Rapport de l'Inspection des installations classées

Visite d'inspection du 01/10/2024

DELISLE SAS

Références : D-00885-2024
Code AIOT : 0100001692

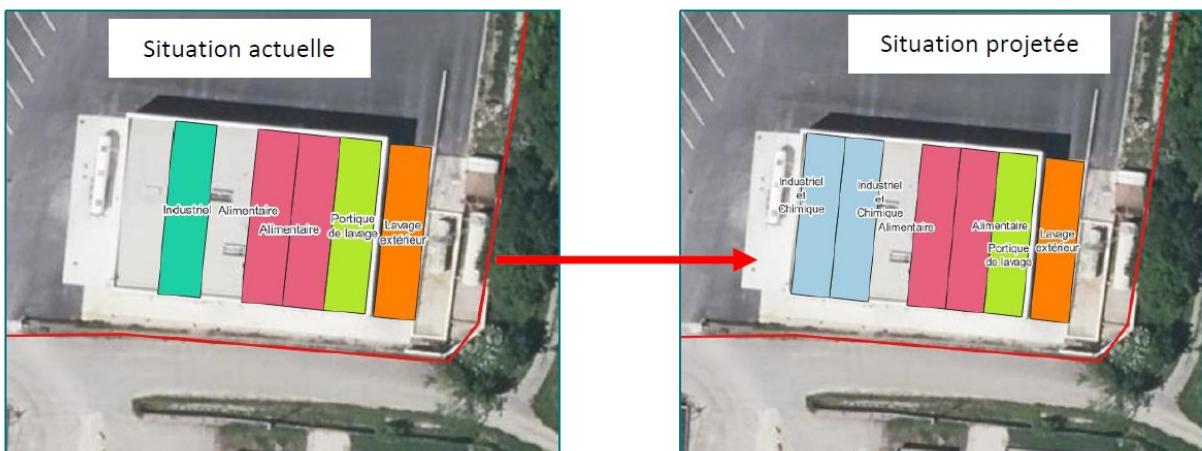
Observation 1 : clarifications de la modification prévue

La présentation de la modification dans le PAC n'est pas claire. En effet, il est indiqué en pages :

- n° 16 du PAC que : « Ce document permet de porter à la connaissance de l'administration une modification principale :
 - Mise en place de lavage intérieur chimique sur 2 pistes de lavage ;
 - Ajout d'une piste de lavage intérieur industriel. »
- n° 19 du PAC que : « Dans le cadre de son développement la société DELISLE souhaite pouvoir :
 - Augmenter sa capacité de lavage sans dépasser le seuil autorisé de 100 m³/j ;
 - Ajouter le lavage de citernes ayant contenu des produits chimiques.

La société DELISLE souhaite être autorisée pour le lavage chimique. »

En séance, après clarification de ce point de la part de l'exploitant, la modification consistera à :

- changer la piste de lavage intérieur industriel en une piste de lavage intérieur industriel et chimique,
- ajouter une piste de lavage intérieur industriel et chimique,
- augmenter la capacité de lavage intérieur (alimentaire, industriel et chimique) sans dépasser le seuil autorisé de 100 m³/j. La consommation d'eau projetée est de 75 m³/j (31,5 m³/j actuellement).

Ainsi, après modification, la station sera donc composée de :

- 2 pistes de lavage intérieure « alimentaire »,
- 2 pistes de lavage intérieure « industrielle et chimique »,
- 1 piste de lavage extérieure,
- 1 portique de lavage à haute-pression.

Il n'est pas prévu d'augmenter la capacité autorisée du site, qui restera identique. Il n'est donc pas nécessaire de modifier l'article 1.2 - Nature des installations figurant dans l'arrêté préfectoral du 06/05/2024. En revanche, la répartition de la nature des pistes de lavage sera différente et donc la consistance des installations autorisées (article 1.4.1 l'arrêté préfectoral du 06/05/2024) doit être actualisée avec la modification de la piste de lavage industrielle en piste « industrielle et chimique » et avec l'ajout d'une piste de lavage « industrielle et chimique ».
